地震・津波対策の進捗状況

2018年11月19日

東京電力ホールディングス株式会社

地震・津波対策の内、以下の事項について報告する。

1R-1 (配管多数・狭隘箇所での閉止検討)

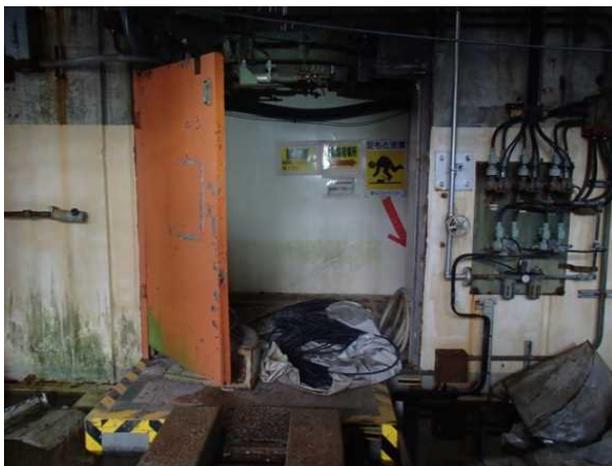
| 規制庁殿調査結果 | 検討状況 | | |
|--|---|--------------------|-------------------|
| <p>配管・ケーブルがエアロックを通過して原子炉建屋内に敷設されている。タービン建屋からエアロックに至る通路は狭隘となっており、作業スペースの確保は困難と思われる。</p> | <p>対策レベル</p> | <p>区画位置</p> | <p>作業性</p> |
| <p>2号機原子炉建屋では建屋壁面に貫通孔を空けて滞留水移送配管を通してのことから、1号機でも原子炉建屋に貫通孔を空けることで配管等を敷設することができないか。</p> | <p>抑制</p> | <p>△</p> | <p>△</p> |

| 規制庁殿調査結果 | 検討状況 | | |
|--|---|--------------------|-------------------|
| <p>線量：900μSv/h (エアロック手前) 1.48mSv/h (エアロック内側)</p> | <ul style="list-style-type: none"> 現位置は、空間線量が高く狭隘で作業性が悪いことから、防水区画位置を見直し、タービン建屋内通路に堰を設置する案を検討中。 | | |

1Rw-2,3 (アクセス困難箇所への閉止検討)

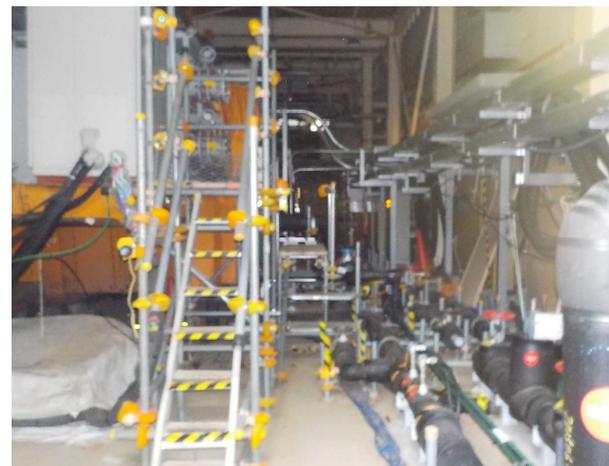
| 1Rw-3 規制庁殿調査結果 | 検討状況 | | |
|--|--|--------------------|-------------------|
| <p>シャッター開口部へのアクセスは、2号機廃棄物処理建屋の大物搬入口からのアクセスとなるが、シャッター部までの通路に使用済燃料冷却設備が設置されており、狭隘となっている。</p> | | | |
| <p>高線量となっている理由は上部のSGTS配管によるものと考えられ、シャッター内部の線量は低い。上部に遮蔽を設けることで作業環境は確保されることが考えられる。</p> | <p>抑制</p> | <p>△</p> | <p>△</p> |
| <p>閉塞のための資機材は建屋反対側の扉1Rw-1から搬入することはできないか。</p> | <div style="border: 1px solid black; padding: 5px;"> <p>○…計画完了 △…目途あり 被ばく抑制検討中 ×…不可</p> </div> | | |

| 1Rw-3 規制庁殿調査結果 | 検討状況 | | |
|--|--|--------------------|-------------------|
| <p>線量：1.6mSv/h (シャッター外側) 0.2mSv/h (シャッター内側)</p> | <ul style="list-style-type: none"> 相対的に空間線量の低い建屋内部に防水区画位置を変更し、扉や壁を設置する案を検討中。 建屋内東側からのアクセスは重要機器に接触するリスクがあるため、建屋西側からの閉止部材の小割による搬入、または新たなアクセスルート構築を検討中。 | | |

2Rw-2,3 (アクセス困難箇所への閉止検討)

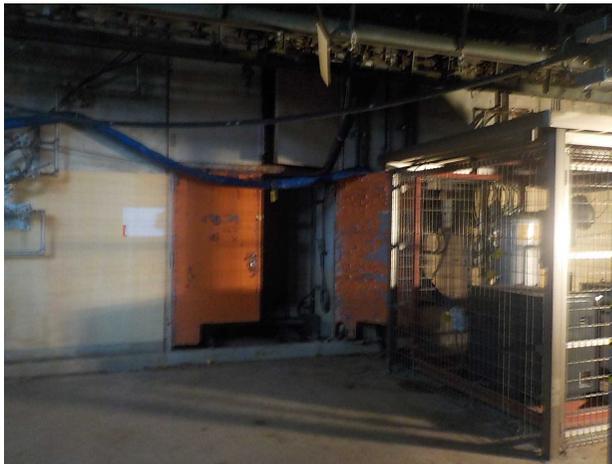
| 2Rw-2 規制庁殿調査結果 | 検討状況 | | | | | | | | |
|--|---|-------|------|-----|----|---|---|--|--|
| <p>線量 : 0.34mSv/h 2mm鉛遮へいとの線量比 (0.22/0.14mSv/h)</p> | <ul style="list-style-type: none"> 2Rw-2は、扉又は壁を設置し、配管・ケーブルラックの隙間は充填剤でふさぐ案を検討中。 2Rw-3は、相対的に空間線量の低い建屋内部に防水区画位置を変更し、扉や壁を設置する案を検討中。 閉止部材の小割にし、建屋外部西側からのアクセス、または、新たなアクセスルートの構築を検討中。 | | | | | | | | |
| <p>シャッター開口部へのアクセスは、2号機廃棄物処理建屋の大物搬入口からのアクセスとなるが、シャッター部までの通路に使用済燃料冷却設備が設置されており、狭隘となっている。</p> | | | | | | | | | |
| <p>シャッター部は窒素封入配管、滞留水移送配管（要確認）が通っており、それらを片側に寄せて埋めることで閉塞可能と考えられる。</p> | | | | | | | | | |
| <p>閉塞のための資機材は建屋反対側の扉2Rw-1から搬入することも検討すべき。</p> | | | | | | | | | |
| <p>2Rw-3は配管等が通っておらず、閉塞は可能と考えられる。</p> | <table border="1"> <thead> <tr> <th>対策レベル</th> <th>区画位置</th> <th>作業性</th> </tr> </thead> <tbody> <tr> <td>抑制</td> <td>△</td> <td>△</td> </tr> </tbody> </table> | 対策レベル | 区画位置 | 作業性 | 抑制 | △ | △ | | |
| 対策レベル | 区画位置 | 作業性 | | | | | | | |
| 抑制 | △ | △ | | | | | | | |
| <div style="border: 1px solid black; padding: 5px;"> <p>○…計画完了 △…目途あり 被ばく抑制検討中 ×…不可</p> </div> | | | | | | | | | |

3Rw-1 全景

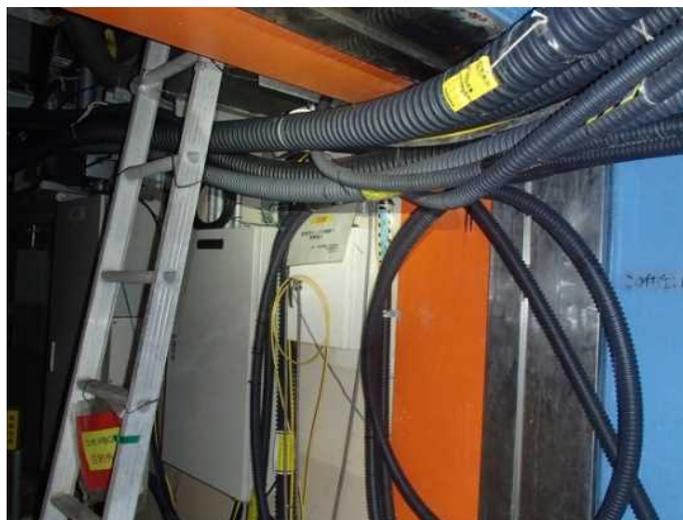
| 規制庁殿調査結果 | 検討状況 | | |
|---|--|------|-----|
| 配管・ケーブル類が開口部上部を通っている。配管等を端部に寄せて埋めることで閉塞可能と考えられる。 | | | |

| 規制庁殿調査結果 | 検討状況 | | |
|---|--|------|-----|
| 線量 0.14mSv/h (電離箱) 2mm鉛遮へいとの線量比 (0.10/0.06mSv/h) | ・ 3R-1の防水区画位置の見直しに併せて、3Rw-1も防水区画位置を見直し、タービン建屋内通路の開口部に扉を設置する。 | | |
